PROTOCOLO SIMP: 000968-028/2023

ASSUNTO: Mapeamento de área de risco

RELATÓRIO TÉCNICO Nº 999/2024

Analisar o “Relatório Técnico-Queda de blocos e Procedimentos de Segurança na MT-251 entre a Salgadeira e a Curva da Mata Fria e elaborar síntese do processo de Dispensa de Licenciamento Ambiental para Retaludamento das Encostas do Portão do Inferno MT-251.

Figura 1 - Mapa de unidades litoestratigráficas que ocorrem próximo a região do Portão do Inferno. (Fonte: CPRM)

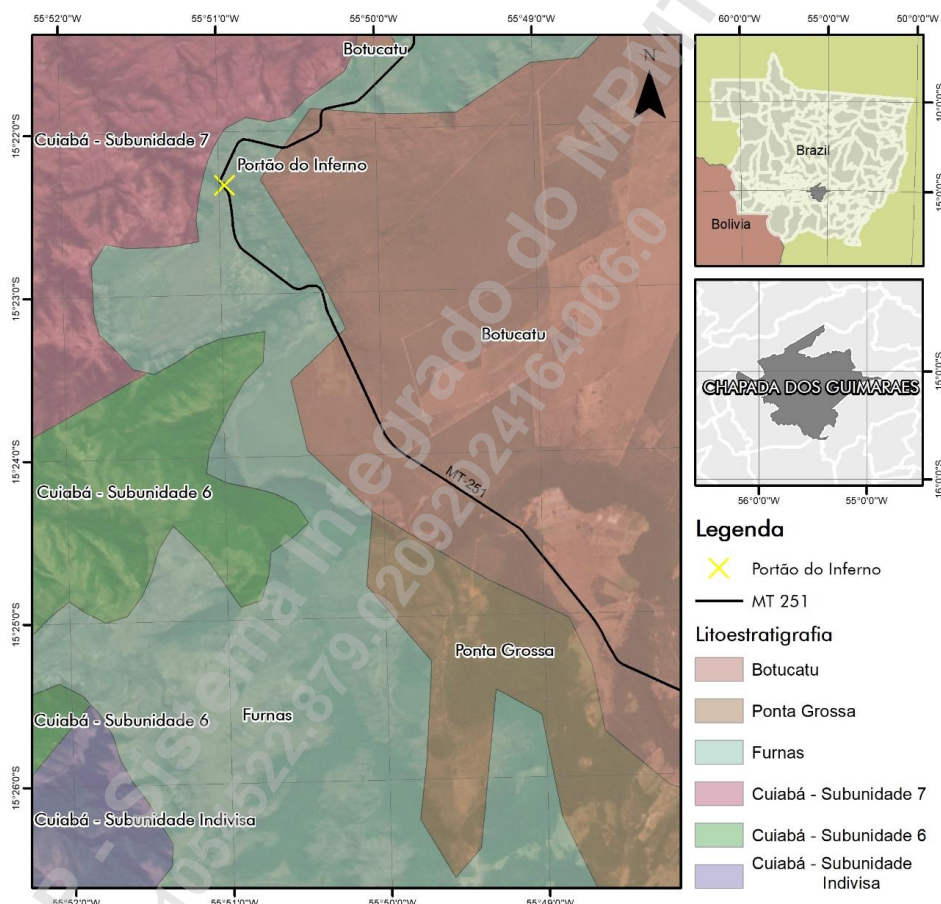
Importa mencionar que o contato geológico existente na região do Portão do Inferno contempla as unidades litoestratigráficas denominadas Formação Furnas²⁰ e Formação Botucatu, com os dados de mapeamento existentes atualmente não se pode afirmar a ocorrência da Formação Ponta Grossa²¹ na região do Portão do Inferno. Contudo, segundo a SINFRA a identificação da Formação Ponta Grossa se deu a partir da perfuração do furo de sondagem²².

rochas pertencentes. Nesse sentido, faz-se necessário o entendimento dessas variáveis para proposição de modelos de ação, bem como, estabelecer predições coerentes com os constituintes do pacote sedimentar.

Figura 2 - Em A tem-se o mapeamento de área crítica elaborado por Conciani em fevereiro de 2024; Em B tem-se a análise realizada por profissionais da UFMT entregue em junho de 2024.

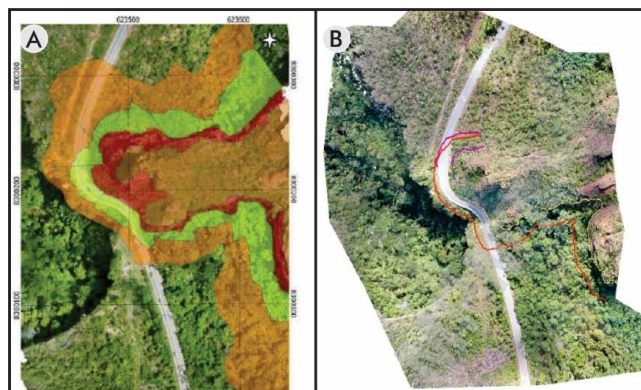
A documentação contida nos autos já demonstrava que a rodovia MT-251 está na área crítica caso ocorra movimento de massa. O trabalho apresentado por profissionais da UFMT corrobora o Relatório Técnico 04/2024 conforme figura a seguir.

O documento elaborado por profissionais da UFMT alerta para os fatores condicionantes de movimentos de massa descritos na literatura, de onde se destaca a presença/ausência de vegetação. Os autores mencionam o fato de a análise de risco realizada por Conciani (2024) ter sido realizada após intervenções no maciço.

Figura 5 - Rota alternativa não considerada nos estudos apresentados.

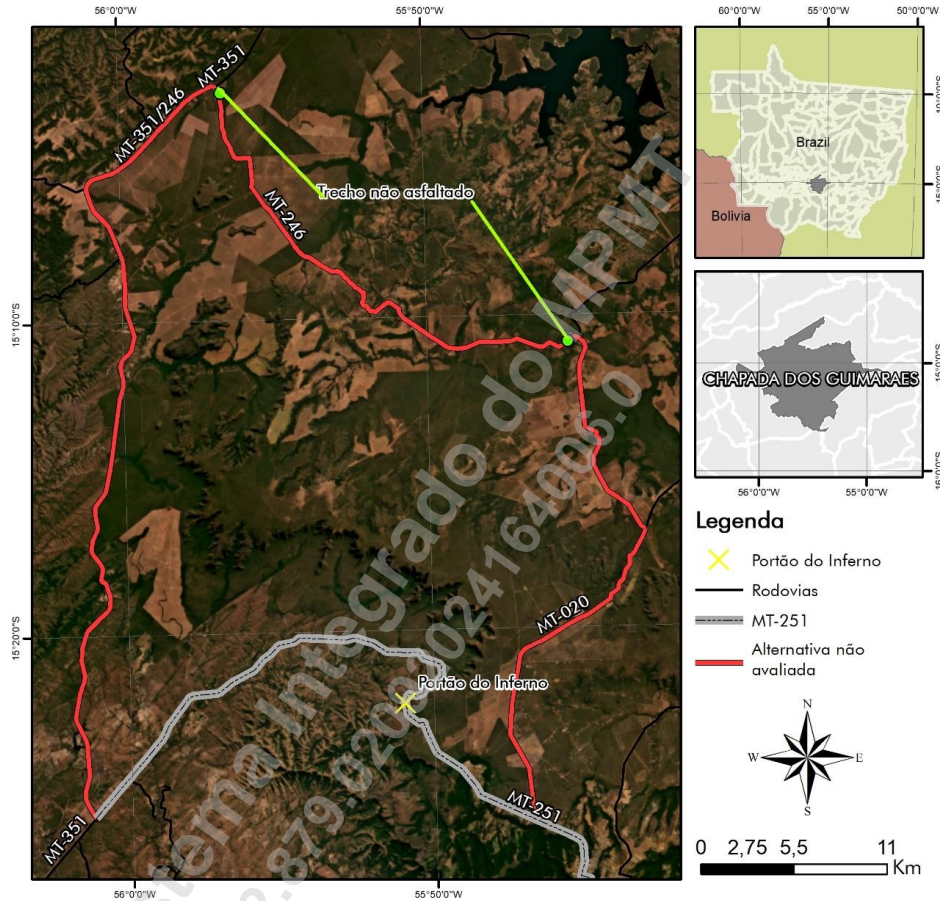
O trajeto Cuiabá-Chapada dos Guimarães pela MT-251 é de aproximadamente 66,5 km, considerando a indicação da SINFRA e utilizando a BR-364 o trajeto aumenta atingindo uma distância de 208 km. O trajeto pela Comunidade Água Fria, parcialmente asfaltado, aumenta em 70,0 km a distância total percorrida e oferece possibilidade de opções permanentes de acesso ao município (figura 5).

O caráter emergencial/simplificado do licenciamento excluiu a participação popular da tomada de decisão e a opção pela alternativa de retaludamento desconsidera a importância da geodiversidade em um local protegido. Tal proteção se dá pela existência de UC's federal e estadual, sítio arqueológico e ainda Área de Preservação Permanente nos termos da Lei 12.651/2012.
